Tramway T10 La Croix-de-Berny (Antony) - Place du Garde (Clamart)

PORTER A CONNAISSANCE RELATIF AU DOSSIER DE DÉCLARATION AU TITRE DE LA LOI SUR L'EAU

Page	Modification	Commentaire
	Prises en compte des remarques de la DRIEE suite à la réunion du 25/02/2020.

Cette version du Porter à connaissance a été enrichie avec les réponses apportées aux questions de la DRIEE sur la version initiale de ce document, et émises dans son courrier de réponse du 28 novembre 2019. Cette version intègre également les compléments et réponses aux questions posées oralement par la DRIEE lors de la réunion organisée entre elle et les Maîtres d'Ouvrage, le 25 février 2020. Les compléments sont identifiés par une police de couleur rouge.

Figure 22 : Principe général de gestion des eaux pluviales – Projet initial (3/3), source : Études AVP - Groupement SARA

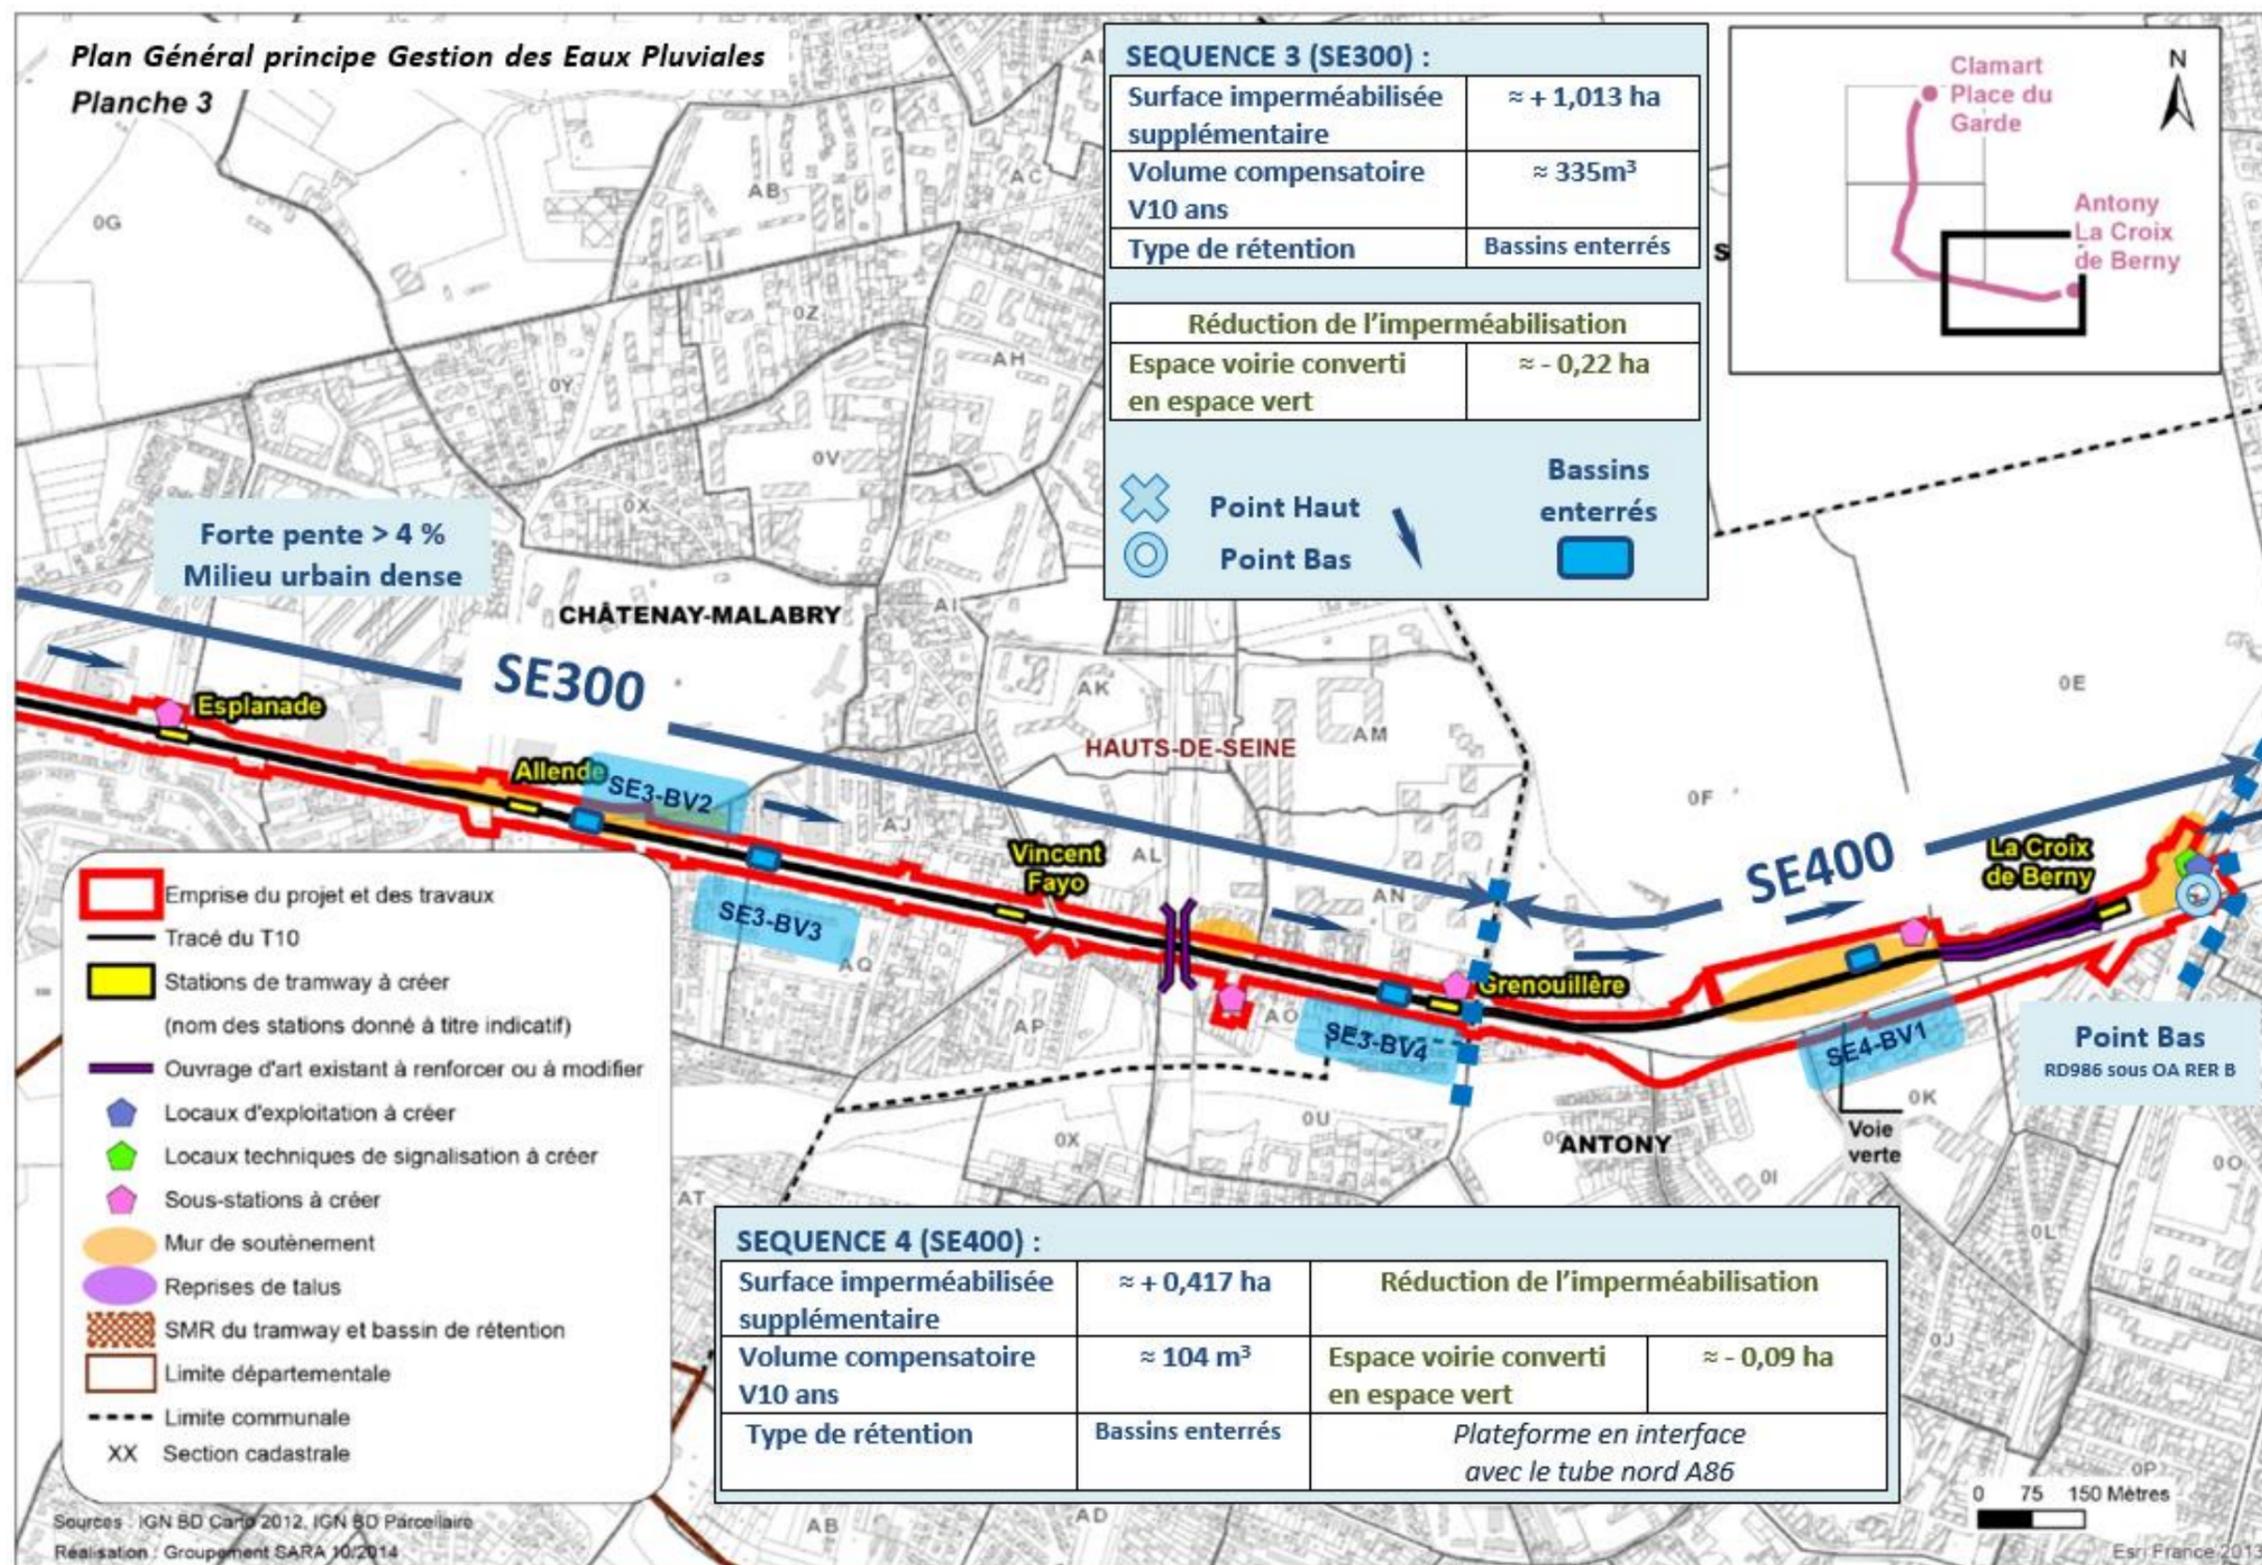
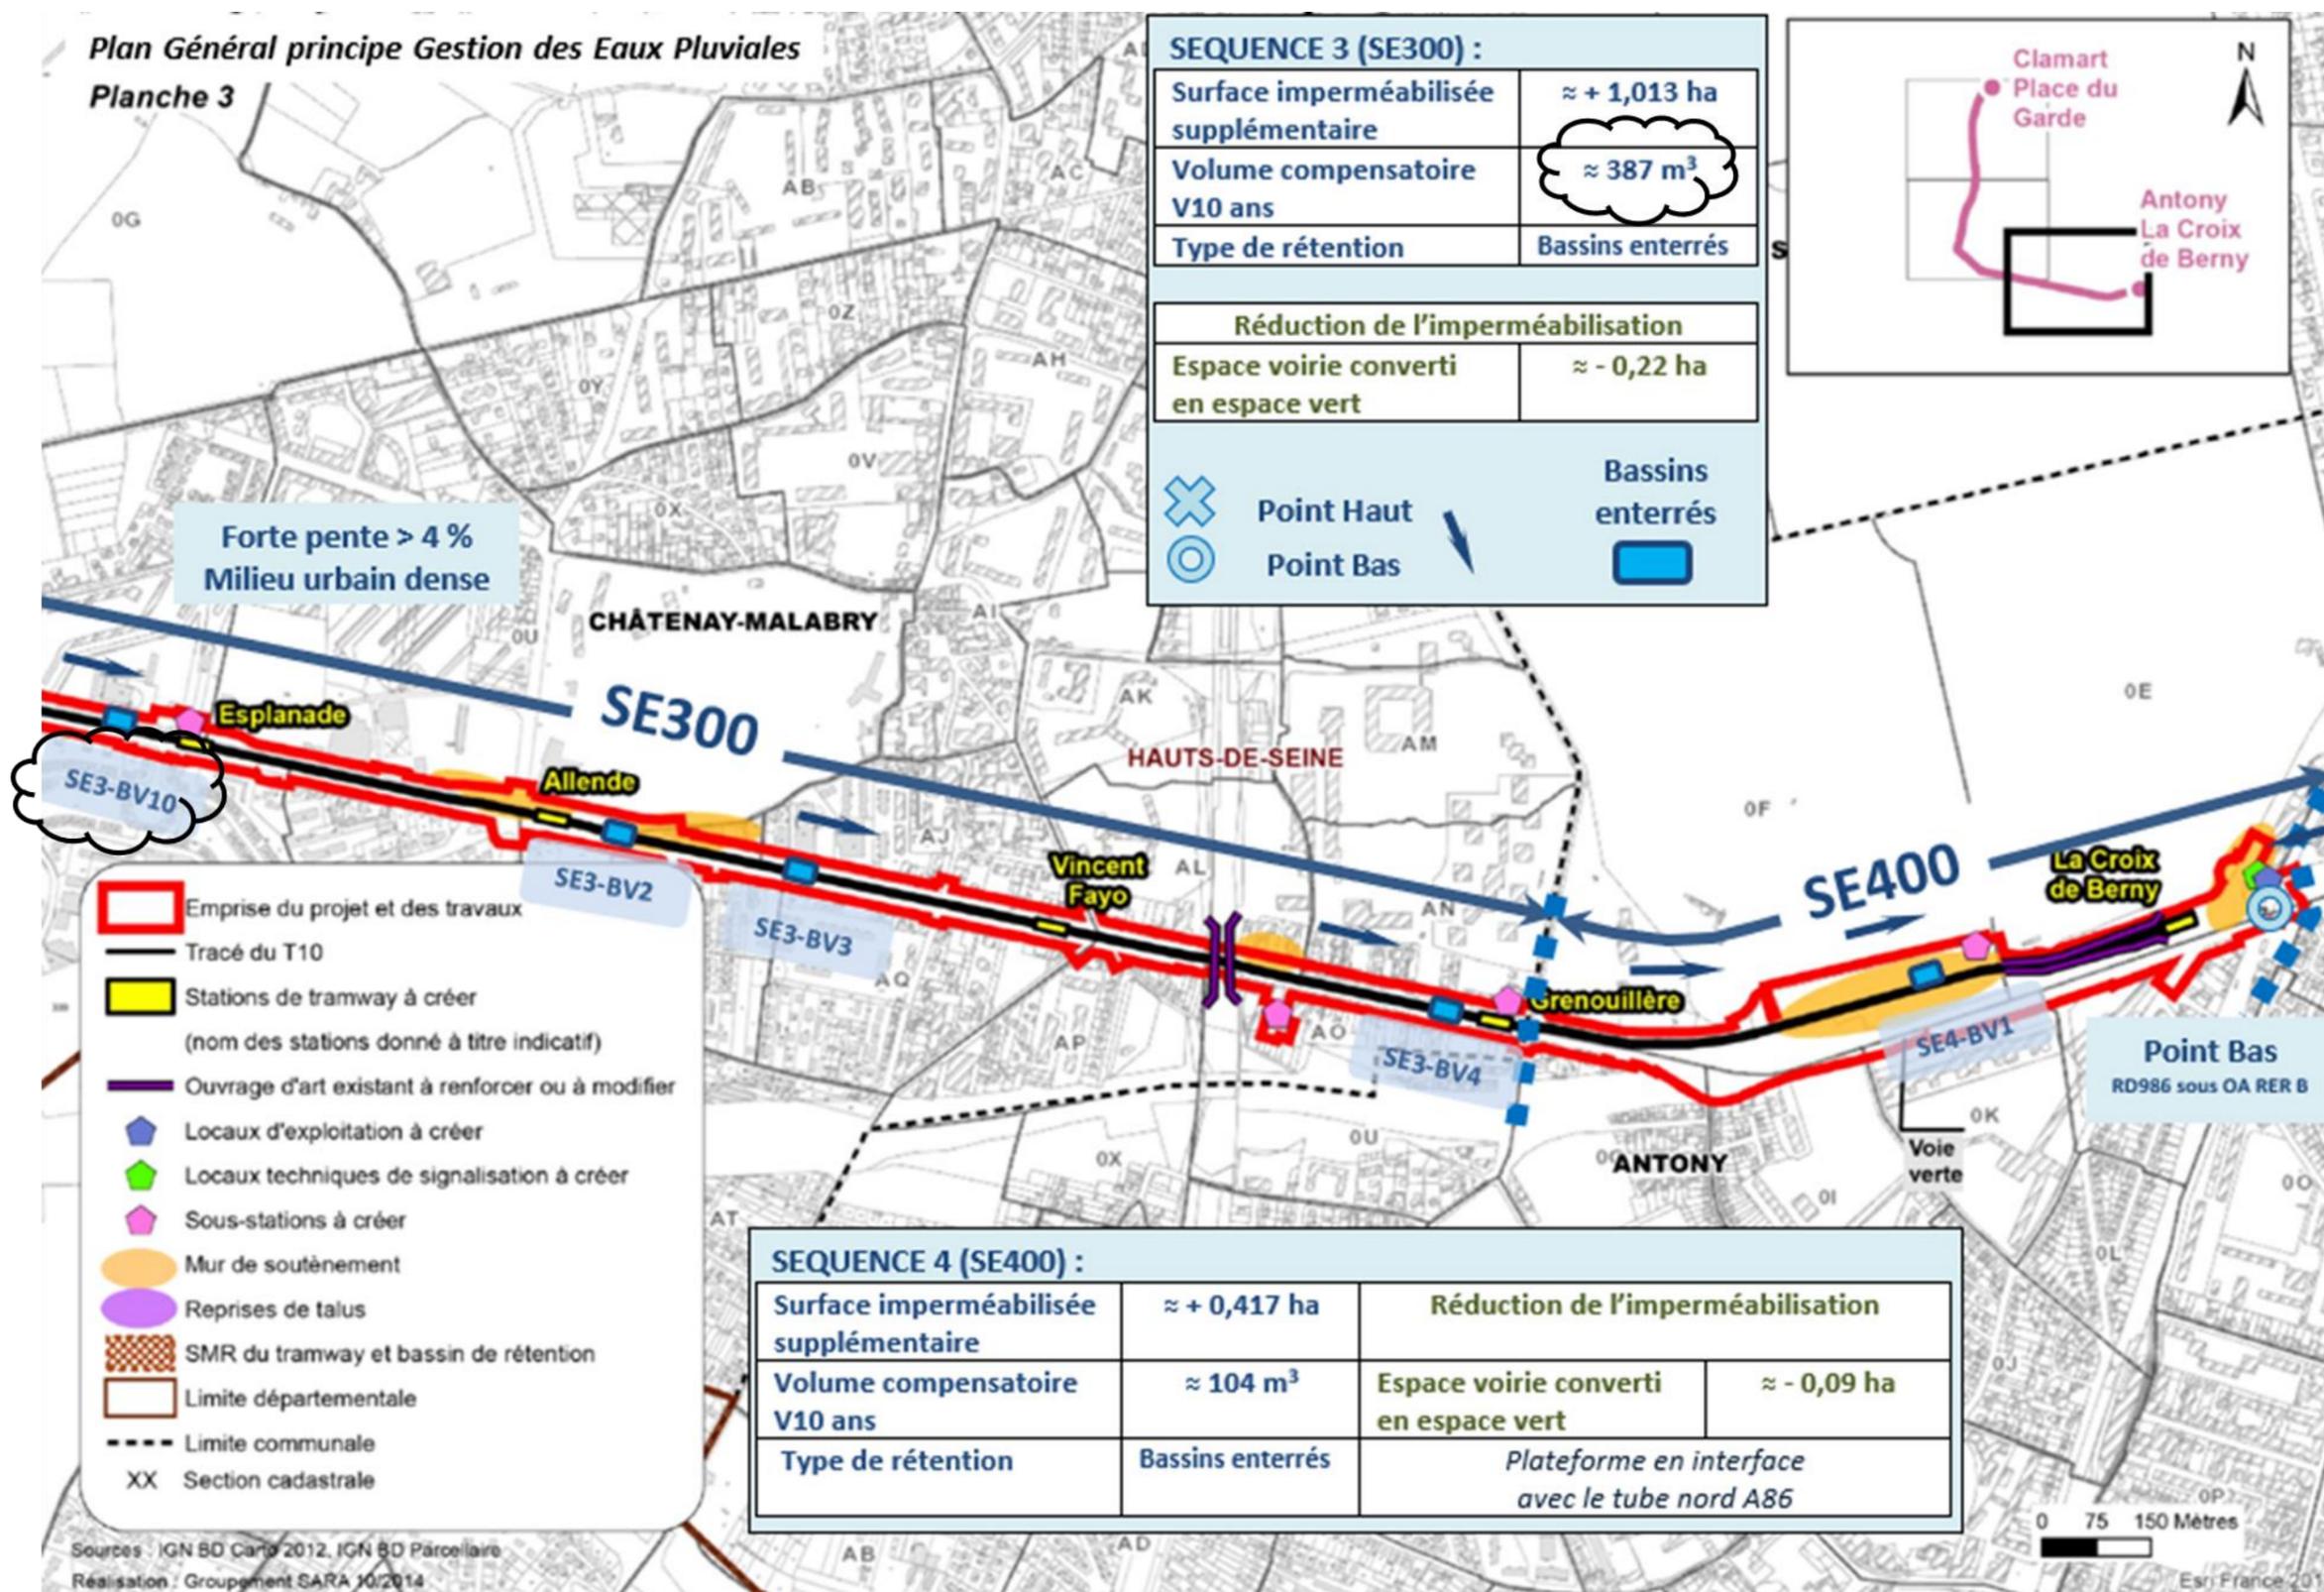
Le principe d'implantation des bassins reste identique au projet initial. Toutefois, afin de prendre en compte l'imperméabilisation supplémentaire liée aux modifications du projet, des modifications apparaissent dans la volumétrie, la position et le nombre de bassins nécessaires.

Par la suite est disposé, en vis-à-vis, le synoptique de l'assainissement tel que présenté dans le dossier de déclaration initial (page de gauche) et dans le projet modifié (page de droite). Pour plus de clarté, les modifications (techniques ou de calculs) entre les deux séries de planches sont identifiées par des nuages.

Figure n°6 – Coupe de l'aménagement projeté

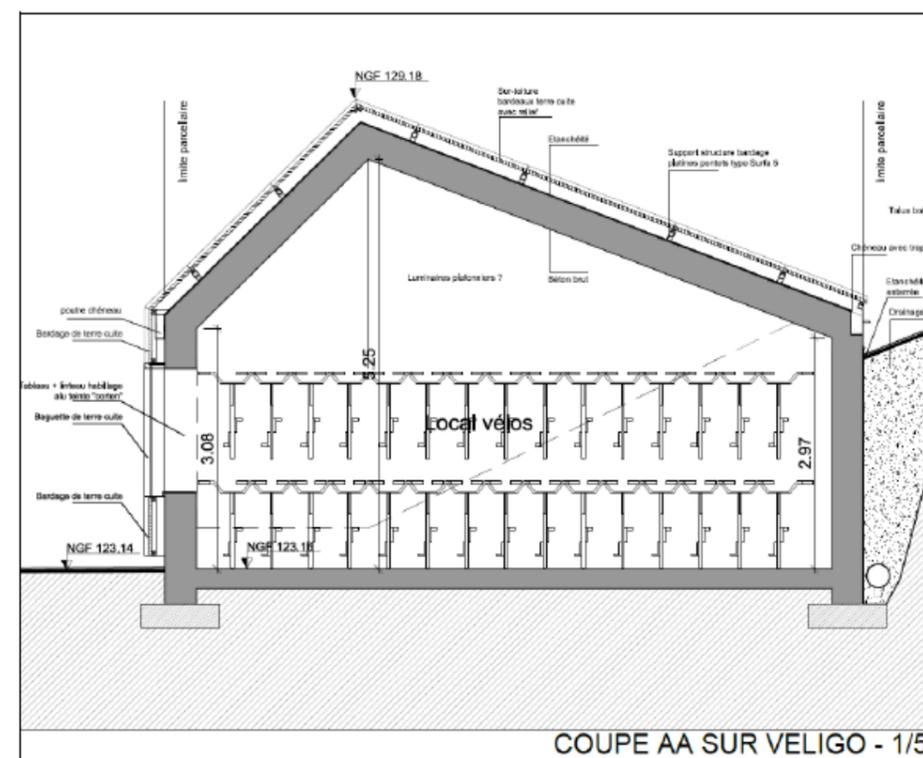
Pages 26 et 74, vous indiquez que pour les sites de Meudon (SST7/LEX1-LEX RATP/LTS1/VELIGO1) et Jardin Parisien (SST6), les eaux pluviales seront rejetées au réseau après rétention (bassin de 10,75 m³). Avant tout rejet au réseau et l'implantation d'un bassin de rétention, l'infiltration des eaux pluviales doit être prise en compte dans votre projet. Vous voudrez bien étudier les possibilités de mise en place par exemple de noue, d'espaces verts supplémentaires ou encore de drain pour cette partie de votre projet.

- De la présence de terrains argileux, présentant une perméabilité très faible (10^{-7} m/s)
- Du règlement du PLU de Clamart, qui interdit les toitures-terrasses sur ces zones, et impose des toits à pans inclinés (ex. de toiture prévue sur le site de la rue de Meudon, cf. figure ci-après), ce qui réduit la capacité de rétention de la structure végétalisée.

De plus, la Direction de l'Eau du Département des Hauts-de-Seine préconise la mise en œuvre de toitures terrasse végétalisées avec une épaisseur de substrat minimale de 40 cm pour absorber les pluies de référence. Ainsi, l'ensemble des locaux techniques en ligne possède cette toiture végétalisée sauf sur la commune de Clamart, pour les raisons citées ci-avant. La Direction de l'Eau a validé le rejet des eaux issues des toitures de ces deux bâtiments dans ses réseaux.

Figure 27 : Insertion de la sous-station « Jardin Parisien » (illustration présentant la 3^{ème} voie étudiée en phase PRO), source : Études PRO – Groupement SARA

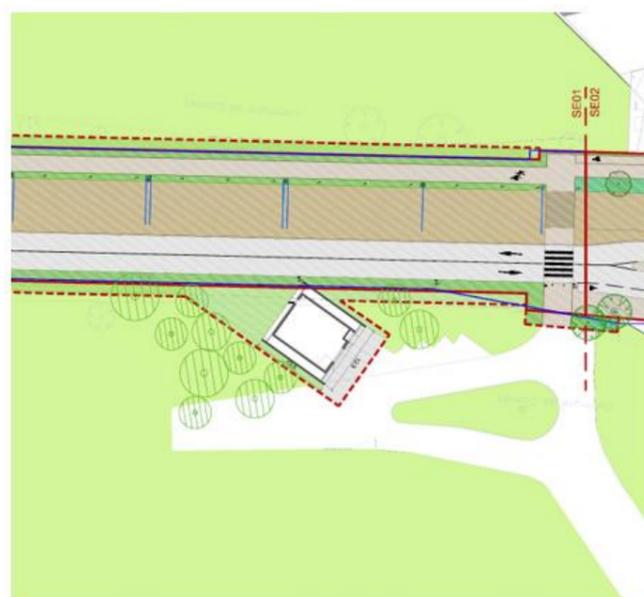
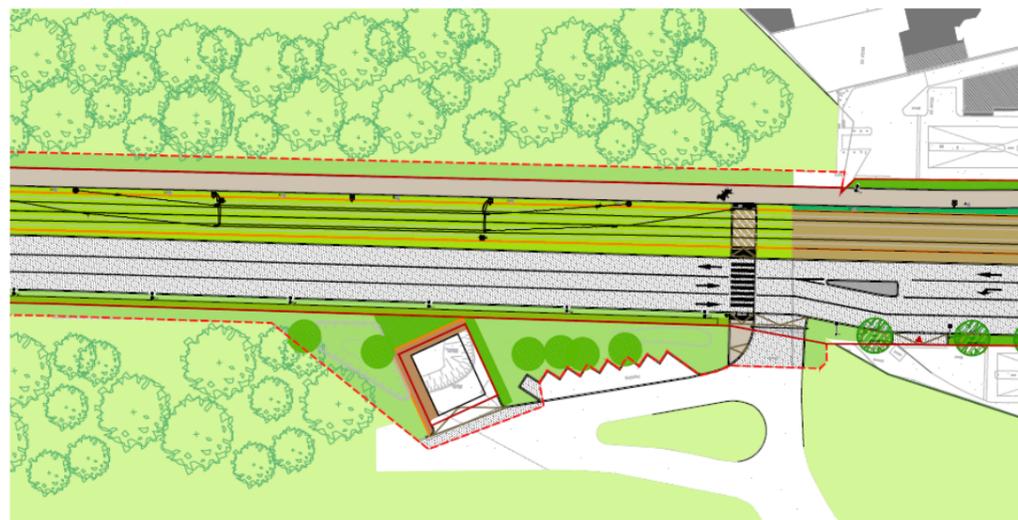
La sous-station Jardin Parisien, insérée en Séquence 1 en bordure de la RD2, connaît une évolution de positionnement par rapport à sa localisation en études AVP.

Cette évolution, apparue en cours d'étude PRO, est compatible avec la réalisation de la section à trois voies en traversée de la Forêt de Meudon.
